SUSITARIMAS NR. *S-1254*
DĖL 2020 M. BIRŽELIO 23 D., KAUNO RAJONO RAMUČIŲ KULTŪROS CENTRO
PASTATO CENTRINĖ G. 26 C, RAMUČIŲ K., KARMĖLAVOS SEN., KAUNO R.
REKONSTRUKCIJOS RANGOS DARBŲ SUTARTIES NR. S-681 PAKEITIMO

***DĖL NEVYKDOMŲ, KEIČIAMŲ IR PAPILDOMŲ DARBŲ VYKDANT RAMUČIŲ
KULTŪROS CENTRO PASTATO REKONSTRUKCIJĄ ADRESU CENTRINĖ G. 26C,
RAMUČIŲ K., KARMĖLAVOS SEN., KAUNO R.***

Priedas Nr. 11. Protokolų ištraukos iš „Nevykdomų, keičiamų, papildomų darbų suvestinė“

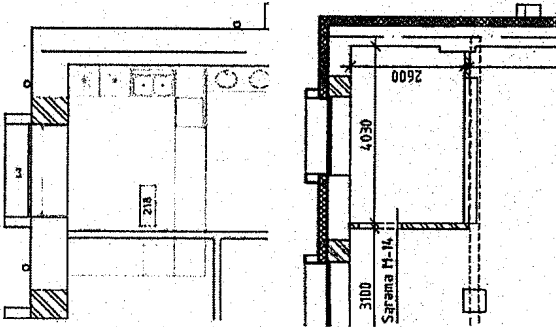
Eil. Nr.	Nuotrauka / brėžinys	Svarstyta	Sprendimas, klausimo sprendimo progresas
5:		Nėra numatytas gruntinio vandens surinkimas, drenažas, kuris itin aktualus I-C ašyje ties esamu rūsiu. Šiuo metu jame yra perteklinė drėgmė, šlapios grindys ir t.t.	Pasitarimo metu Rangovas pasiūlė įrengti drenažą bent ties esamu rūsiu ir drenažo atšakas pratęsti bent po 3-5 metrus už jo ribų. Ties pastato kampu įrengti D315 šulinį drenų suvedimui/surinkimui, o surinktą vandenį nuvesti į rūšį, kuriame įrengti prieduobę su drenažiniu siurbliu (valdomu nuo plūdės). Drenažinį vandenį išpumpuoti į artimiausią lietaus vandens nuvedimo šulinį (Š3 L1). Nurodė, kad tikslinga drenažą įrengti ir po rūsio grindimis. Kaip papildomą priemonę numatyti visų rūsio sienų hidroizoliaciją. Pasitarimo metu sutarta, kad rangovas bent schematiškai pateiks siūlomą sprendinį, kurį projektuotojas tikslins. Terminas – iki 2020-09-02. <u>Nagrinėjimo eiga 2020-09-03:</u> Rangovo techniniams sprendiniams pritarta. Suderinta, kad Projektuotojas pateikia preliminarūs kiekių žiniaraščius (lygiagrečiai rengia projektinius sprendinius), pagal kuriuos Rangovas skaičiuoja nenumatytų darbų kainą. Terminas – iki 2020-09-09. Suderinta, kad esamos rūsio grindys demontuojamos, įrengiamos drenažo atšakos, įrengiamas smėlio 15 cm smėlio pasluoksnis, įrengiama 2 sl. 200mm plėvelės hidroizoliacijai, 80 mm armuoto smėlbetonio grindys, jos iššepamos 2 sl. teptinės hidroizoliacijos (įrengiant perimetro juostas ir ant sienų užleidžiant 10 cm) bei įrengiant plytelių dangą. Sienos dažomos (apvadas iš grindinių plytelių juostų). <u>Nagrinėjimo eiga 2020-09-10:</u> Projektuotojai iki 2020-09-10 susirinkimo Projektuotojai dar nėra pateikę sprendinių ir kiekių žiniaraščių, todėl Rangovas negali skaičiuoti nenumatytų darbų kainos ir teikti pasiūlymo.

<u>Nagrinėjimo eiga 2020-09-17:</u> Projektuotojas išpareigojo sprendinius pateikti 2020-09-21 (pateikė), tačiau juos reikalinga tikslinti. Įvertinus situaciją vietoje (po sprendinių gavimo 2020-09-21 ir įvertinus situaciją vietoje) svarstoma lauke drenažo neįrengti, kadangi jį įrengti trukdo esamos komunikacijos (TEO tinklų magistralės, elektros kabeliai ir t.t.). Kaip alternatyvą Rangovas siūlo įrengti patikimą papildomą išorinę hidroizoliaciją (2020-09-14 projektuotojo pateiktame sprendinyje numatyta teptinė hidroizoliacija, o Rangovas siūlytų viengubą ar net dvigubą prilydomą hidroizoliaciją). Papildomai apsaugai nuo drėgmės Rangovas siūlo grindis įrengti iš W6 ar W8 betono, o sienas iki lubų ištepti cementine (besikristalizuojančia sienoje) hidroizoliacija. Drenažą šiuo atveju įrengti reiktų tik po rūšio grindimis, o į siurblinę atvesti lauko grotelių trapą. Kadangi lietaus prisijungimo šulinys yra sekus, reiktų neįrengti atbulinio vožtuvo, o tik linijos uždarymo sklendę. <u>Nagrinėjimo eiga 2020-09-24:</u> Iš dalies pritarta Rangovo siūlymams. Atsižvelgiant į tai, kad ateityje bus statoma sporto salė, nėra tikslinga įrengti lauko drenažo, o po grindimis esantis drenažas paliekamas (įrengiant arčiau išilgai vidinės sienos). Patikslinta, kad rūšio grindys turės būti betonuojamos iš W8 hidrotechninio betono ir atsisakant teptinės hidroizoliacijos. Sienos iš vidaus nehidroizijuojamos. Lauko siena/pamatas iš išorės hidroizoliuojamas prilydoma danga (keičiami darbai ir pagrindimas). Vietoje numatyto atbulinio vožtuvo numatoma uždarymo sklendė/ventilis, o srauto slopinimo šulinyje atvamzdis iškeliamas aukščiau dugno lygio nemažiau 0,3-0,5 m. <u>Nagrinėjimo eiga 2020-10-01:</u> Pasitarimo metu nuspręsta, kad antžeminė cokolio dalis, kuri įrengiama ant prilydomos dangos, turi būti priklijuota ir papildomai susmeigiuta bent 2 smeigėmis/metrai. Rangovas rengia nevykdomų ir keičiamų darbų sąmatą. Klausimas perkeliamas į atskirą „Nevykdomų, keičiamų, papildomų darbų suvestinę“.

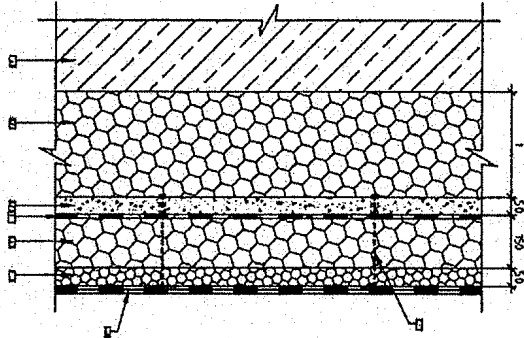
6.		Projekte nėra numatytas esamų radiatorių nišų užmūrijimas. Rangovas siūlo užmūryti visas nišas, kuriose nebus montuojami radiatoriai ar naikinami langai.	Klausimas išnagrinėtas. Rangovas rengia papildomų darbų sąmatą ir teikia ją Užsakovui su prašymu sudaryti papildomą susitarimą dėl nenumatytų papildomų darbų. <u>Nagrinėjimo eiga 2020-09-03:</u> Projektuotojas vėliausiai iki 2020-09-05 teikia kiekius, o Rangovas iki 2020-09-09 teikia Užsakovui ir Techniniam prižiūrėtojui samatinius skaičiavimus suderinimui. <u>Nagrinėjimo eiga 2020-09-10:</u> Projektuotojai iki 2020-09-10 susirinkimo dar nėra nepateikę kiekių žiniaraščių, todėl Rangovas negali skaičiuoti nenumatytų darbų kainos ir teikti pasiūlymo. <u>Nagrinėjimo eiga 2020-09-17:</u> Suderinta, kad reikalinga numatyti 8,2 m³ mūro darbų. Rangovas rengia papildomų/nenumatytų darbų sąmatą.

7.		Patikslinti patalpos Nr. 218 (valgykloje, maisto išdavimo vieta), pertvarų medžiagiškumą, kadangi DP SK dalyje numatyta silikatinė plytų pertvara.	Užsakovas nurodė, kad atitvara, maisto išdavimui, bus formuojama iš baldinės plokštės užsakant valgyklos baldus. Rangovui minėtos atitvaros įrenginėti nereikia, todėl jis teikia nevykdomų darbų sąmatą. <u>Nagrinėjimo eiga 2020-09-03:</u> Rangovas iki 2020-09-09 teikia Užsakovui ir Techniniam prižiūrėtojui nevykdomų darbų samatinius skaičiavimus suderinimui. <u>Nagrinėjimo eiga 2020-09-10:</u> Rangovas nevykdomų darbų sąmatos dar nepateikė. Suderinta, kad pateiks kartu su nenumatytų darbų sąmatomis. <u>Nagrinėjimo eiga 2020-09-17:</u> Rangovas nevykdomų darbų sąmatą pateiks bendrame pakete kartu su nenumatytų darbų sąmatomis.

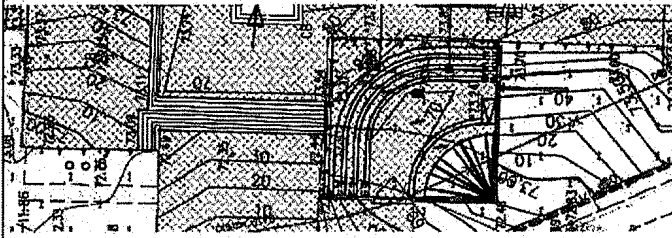
15.		Ašyje „B“, „1-2“ yra „nutrauktas“ juostinis pamatas. Kolona tarp angų įrengta ant pamato 900x900x600 (pado apačios gabaritas 1000x1000). Aukštis nuo pamato iki 0.000 yra apie 1,2 m. Reikalingas patikslinimas dėl pamatų stiprinimo ar sujungimo.	<u>Nagrinėjimo eiga 2020-09-03:</u> Preliminariai su konstruktoriumi nuspręsta risti prie esamo juostinio pamato (inkaruotis) ir įrengti konsolini monolitinių pamatą iki kolonos ir jos banketės, tačiau su pastaraisiais nesurišti (kad dirbtų atskirai). Ant naujo pamato juostos įrengti priankeruoją metalinę siją mūro įrengimui. Sprendinius pateiks iki 2020-09-09. <u>Nagrinėjimo eiga 2020-09-10:</u> Iki 2020-09-10 susirinkimo Projektuotojas sprendinių nėra pateikęs. <u>Nagrinėjimo eiga 2020-09-17:</u> Projektuotojas nurodė, kad sprendinius pateiks per 2020-09-18 (nepateikė). <u>Nagrinėjimo eiga 2020-09-24:</u> Sprendinio Projektuotojas Panprojekto pateikęs nebuvo. Projektavimą perima naujas SK Projektuotojas. <u>Nagrinėjimo eiga 2020-10-01:</u>

Sprendiniai dar nėra detalizuoti, kadangi tiesiogiai susiję su pamatų stiprinimo sprendiniais. <u>Nagrinėjimo eiga 2020-10-08:</u> Sprendiniai bus detalizuojami kartu su pamatų stiprinimo sprendiniais. <u>Nagrinėjimo eiga 2020-10-15:</u> SK projektuotojas nurodė, kad per šią ir ateinančią savaitę parengs preliminarinius sprendinius ir teiks suderinimui su ekspertu. <u>Nagrinėjimo eiga 2020-10-22:</u> Rangovas informavo, kad sprendiniai suderinti su ekspertu ir ateinančią savaitę planuojama išleisti galutinius brėžinius bei gauti teigiamą ekspertizės išvadą. <u>Nagrinėjimo eiga 2020-10-29:</u> Projektas pateiktas ekspertizei suderinimui. Planuojama, kad šią savaitę bus gauta galutinė ekspertizės išvada. <u>Nagrinėjimo eiga 2020-11-05:</u> Gauta teigiama ekspertizės išvada. Formuojami nevykdomi, keičiami papildomi darbai. Planuojama, kad šį mėnesį turi būti pasirašytas papildomas susitarimas. Klausimas perkeliamas į atskirą „Nevykdomų, keičiamų, papildomų darbų suvestinę“. Klausimas išnagrinėtas.

31.

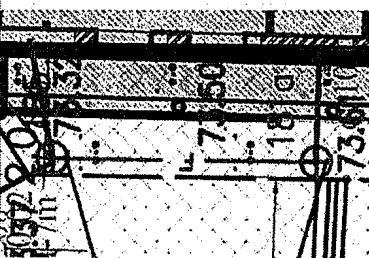
Ankstesnių susitikimų su Uždakovo atstovais metu Rangovas buvo išsklaidęs klausimą dėl esamų laiptų remonto ir paliekamų akmeninių atraminių sienelių. Uždakovas buvo nurodęs, kad tikslinga pilnai demontuoti esamas akmenines atramines sienutes bei laiptus ir įrengti naujus, kadangi tai yra fasadinis įėjimas. Taip pat prašė patikslinti ar yra numatyti turėklai ant pagrindinių laiptų.

Projektuotojai informavo, kad SA užduoties SK projektuotojui dar neparengė ir pažadėjo tai padaryti artimiausiu metu. Aptarta, kad esamus laiptus ir atramines sienutes dėl jų mechaninių pažeidimų ir blogo estetinio vaizdo tikslinga demontuoti ir įrengti naujai. Atkreiptas dėmesys, kad projekte buvo numatyta tik laiptų viršutinės dalies apklijavimas plytelėmis, tačiau jokie darbai pačių pakopų tvarkymui nenumatyti, o esami betoniniai paviršiai yra trupantys, betonas blogos kokybės. Aptarta, kad naujai numatomos atraminės sienelės turėtų būti tokio aukščio, kad tarnautų kaip suoliukai. Uždakovas turi pateikti informaciją ar nori, kad liktų vien betoninis paviršius, ar turi būti įrengti ant atraminių sienelių danga kaip suolams.

SA užduoties SK projektuotojui dar nėra parengta (nėra žinomi aiškūs pakopų aukščiai, pločiai, atraminių sienelių ilgiai, aukščiai), todėl nėra galimybės parengti SK projekto sprendinių, apskaičiuoti kiekių bei įvertinti kainas.

SA projektuotojas turi pateikti atraminių sienelių vietas, išsklaidines ir aukščius. Rangovas prašo dalintis sprendinių DWG brėžiniais.

Sienučių vietos ir išsklotinės pateiktos nebuvo. Konstruktorius išskėlė klausimą dėl laiptų apdailos iš priekinės dalies. Spręsta, kad įrengiant naujus betoninius laiptus jų priekį palikti betoninio paviršiaus, o virš išskloti trinkelėmis kaip ir numatyta projekte (SA Projektuotojas patikslins). Atraminių sienelių, laiptų planus ir pjūvius planuoja pateikti ateinančių antradienį. <u>Nagrinėjimo eiga 2020-11-12:</u> Gauti iš Projektuotojo atraminių sienelių brėžiniai. Buvo nustatyta, kad yra neatitikimų tarp sprendinių ir projektuojamų altitudžių. Spręsta, kad ties amfiteatru nėra tikslinga įrengti iškilusias atramines sienes (0,45 m aukščio su galimybė ant jų atsistėti), kadangi jos itin aukštos (siekia iki 1,9 m). Tikslinga jų lygi daryti iki projektuojamo žemės lygio. Nuspręsta, kad į artimiausią papildomą susitarimą įtraukiama esamų laiptų ir atraminių sienelių ardymo darbus, o naujų įrengimo darbai bus patikslinti galutinai suderinus projektinius sprendinius. <u>Nagrinėjimo eiga 2020-10-01:</u> Nuspręsta, kad šulinius būtina keisti ar remontuoti. Kadangi nėra žinoma tinklo su priklausiniais nuosavybė, sutarta, kad Rangovas kreiptis į UAB „Giraitės vandenys“ dėl šios informacijos gavimo. Aptarta, kad tuo atveju, jeigu tinklas ir šuliniai priklauso ne UAB „Giraitės vandenys“, o Ramučių KC, tuomet Rangovas rengia nenumatytų darbų sąmatą ir teikia Užsakovui suderinimui, kitu atveju - kreipiamasi į UAB „Giraitės vandenys“ dėl šulinių ir tinklo remonto. Pažymėta, kad šulinių keitimo atveju privalu išlaikyti esamų šulinių įgilinimus. <u>Nagrinėjimo eiga 2020-10-08:</u> Pritarta šulinių ir tinklo tarp jų keitimo darbams. Rangovas teikia sąmatinius skaičiavimus keičiamiems, nevykdomiems, papildomiems darbams. Klausimas perkeliamas į atskirą „Nevykdomų, keičiamų, papildomų darbų suvestinę“. Klausimas išnagrinėtas.	 Iškeltas klausimas dėl šulinių Nr. 185 ir 181a ir juos jungiančios tinklo atkarpo netinkamos būklės tolimesnei eksploatacijai.	32.
